発行番号 FAN-012

富士重工業株式会社

FAN-200, バッテリーの固定方法について

図1. バッテリーの固定方法（正規の締め付け状態）を示す。

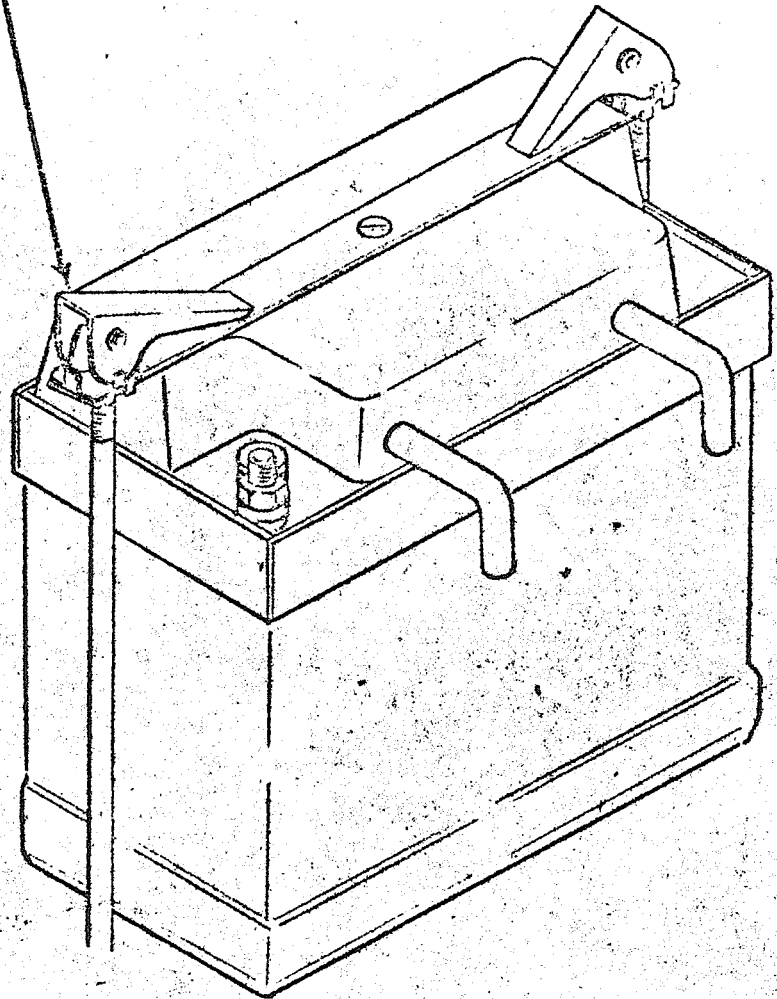
バッテリーを固定している締め付けクランプを図に示すような誤った方法で締め付けをする可能性があります。この誤った方法で締め付けをするとクランプのロック作用の効力がなくなり、バッテリーの固定が不確実になる恐れがあります。

誤った締め付け方法（この方法ではロックされない）

この締め付けクランプはバッテリー固定専用設計されたAN部品(米陸軍共通航空機部品)で正規の締め付けをすればロック作用が働き確実にバッテリーを固定するので、衝撃、振動等によりはずれることはありません。

従つて図に示すような正規の方法で締め付けクランプをロックし、確実にバッテリーを固定するよう御留意ください。
